### Stellungnahmen aus der Behördenbeteiligung nach § 4 Abs. 2 BauGB

**Vorbemerkung** Die Behörden und sonstigen Träger öffentlicher Belange wurden gemäß § 4 Abs. 2 BauGB mit Schreiben vom 20.08.2020 zur Abgabe einer Stellungnahme zum vorliegenden Bebauungsplanentwurf bis einschließlich 21.09.2020 über „Bauleitplanung online“ aufgefordert. Es wurden insgesamt **103** Behörden und sonstige Träger öffentlicher Belange beteiligt und um Stellungnahme gebeten. Im Ergebnis der Beteiligung sind insgesamt 16 Stellungnahmen fristgerecht eingegangen, sowie fünf Stellungnahmen nach Verstreichen der Beteiligungsfrist. Insgesamt sind also **20 Stellungnahmen** eingegangen. Die Stellungnahmen wurden thematisch sortiert. Des Weiteren wurden redaktionelle und allgemeine Hinweise in die Abwägungssynopse aufgenommen.

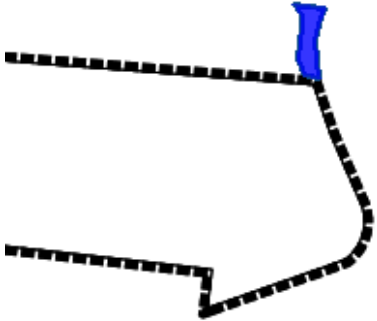
Nr.	Behörde/ sonstige Träger öffentlicher Belange	Inhalt der Stellungnahme	Vorschlag	wird ge- folgt		zur Kennt- nis
				Ja	Nein	
		<p>ler reagieren sehr empfindlich auf Eingriffe im Kronentraufbereich. Wenn der Baum wie festgesetzt langfristig erhalten werden soll, darf auch bei den Baumaßnahmen nicht in den Kronentraufbereich eingegriffen werden:</p> <p>Tiefgarage: die Begrenzungswand der Tiefgarage muss soweit nach Westen verschoben werden, dass der Wurzelbereich auch während der Baumaßnahmen nicht tangiert wird.</p> <p>Haus 4.1: Das Gebäude steht ebenfalls zu nah an der zu erhaltenden Buche. Die Unterlag „Bäume Planung“ zeigt einen Abstand von etwa 1 Meter zur Hauswand (geschätzt, da kein Maßstab angegeben). Die Errichtung der Hauswand ist ohne Eingriff in den Wurzelbereich nicht möglich.</p> <p>Speicherboxen: hier ist ebenfalls ein Abstand von 1,5 Meter zum äußeren Kronentraufbereich auch während der Bauarbeiten einzuhalten.</p> <p>Stellplätze: sie dürfen nicht im Kronentraufbereich zzgl. 1,5 Meter nach allen Seiten liegen.</p> <p>Sitzbank: Die Sitzbank ist so zu gestalten, dass mindestens 1 Meter Abstand zum Stamm gegeben ist. Der Standort der erforderlichen Pfosten ist durch einen Baumsachverständigen zu bestimmen, es darf nicht zu Wurzelverletzungen kommen. Die Installation der Pfosten ist unter baubiologischer Aufsicht auszuführen.</p>	<p>Die Verortung der Tiefgaragenzufahrt wird vom Architekturbüro entsprechend geprüft und der Wurzelbereich berücksichtigt.</p> <p>Die Verortung der Speicherboxen wird vom Entwässerungsgutachter entsprechend geprüft.</p> <p>Ebenso wird die Anordnung der Stellplätze und Sitzbänke entsprechend der Stellungnahme geprüft und ggf. angepasst.</p> <p>Die Verpflichtung einer Baubiologische Begleitung und eines Baumsachverständigen beim Abriss bzw. beim Neubau wird in der Begründung ergänzt und zu dem im Durchführungsvertrag zum Bebauungsplan vereinbart</p> <p>Auch für den Bereich an der KiTA wird ein Baumsachverständiger hinzugezogen. Bei einem Ortstermin am 18.05.2020 wurde hierzu bereits eine Lösung mit dem zuständigen Landschaftsarchitekturbüro gefunden.</p>
